□ Windpark Poysdorf-Wilfersdorf V

Änderung der UVP-Genehmigung (gem. § 18b UVP-G 2000)

Auswirkungen der Vorhabensänderungen auf die Umwelt (Rev. 0)

Abbildung 1: Trassenänderung zwischen der WEA POWI-V-1 und der WEA POWI-V-3

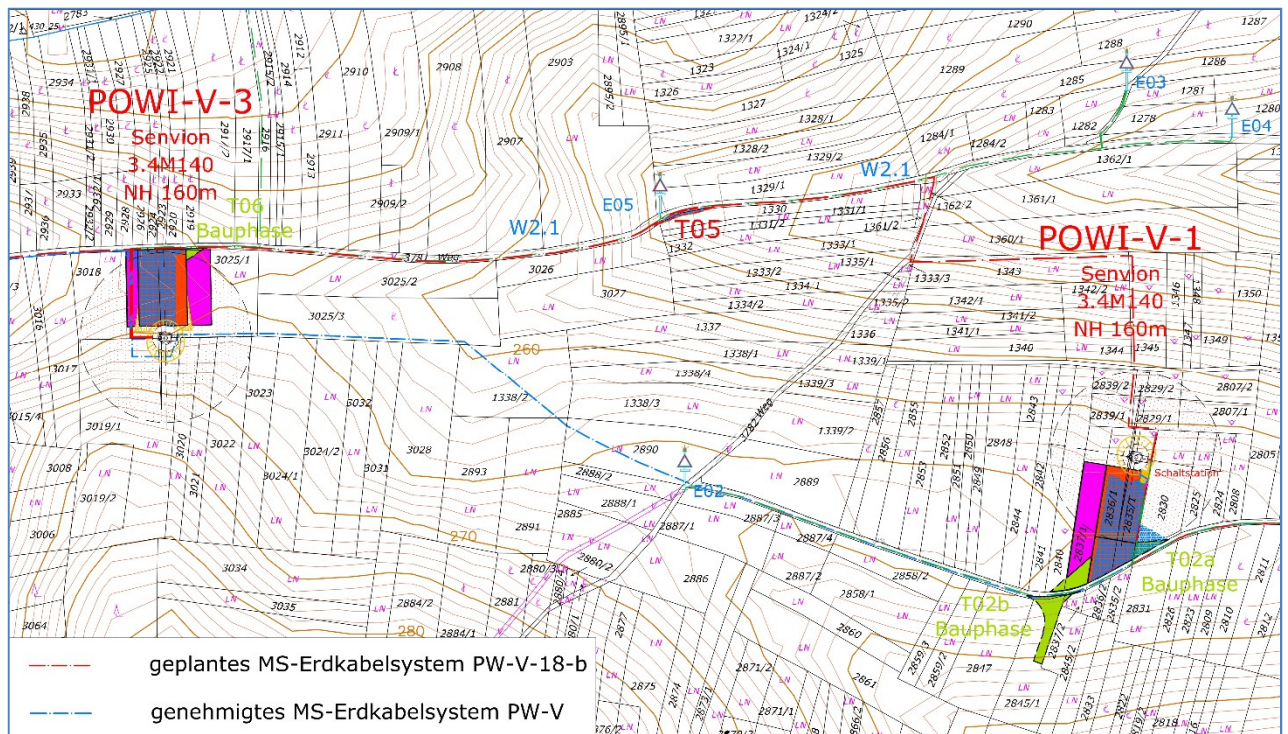
- Im unmittelbaren Umkreis um die WEA ergeben sich teilweise geringfügige bis vernachlässigbare Änderungen der Lage der Kabel, weil die WEAs geringfügig verschoben sind und weil z.B. die Einführung der Mittelspannungs-Erdkabel (MS-Kabel) in das jeweilige Fundament der Windenergieanlage in anderer Weise bzw. an anderer Stelle erfolgt.
- Die Windpark-interne Kabeltrasse wurden abschnittsweise geändert, konkret zwischen der WEA POWI-V-1 und POWI-V-3. Der Trassenverlauf des von der WEA POWI-V-3 kommenden Kabels nähert sich der POWI-V-1 im unmittelbaren WEA-Bereich nun von Norden und nicht mehr von Süden (vgl. Abbildung 1).
- Zwischen der WEA POWI-V-1 und POWI-V-3 ist nun ein 400 mm²-Kabel geplant (anstatt wie bisher 240 mm²).

Nachfolgend ist die Trassenänderung zwischen der WEA POWI-V-1 und POWI-V-3 bildlich dargestellt (vgl. auch Pläne im Abschnitt B.2, Pläne und Karten).
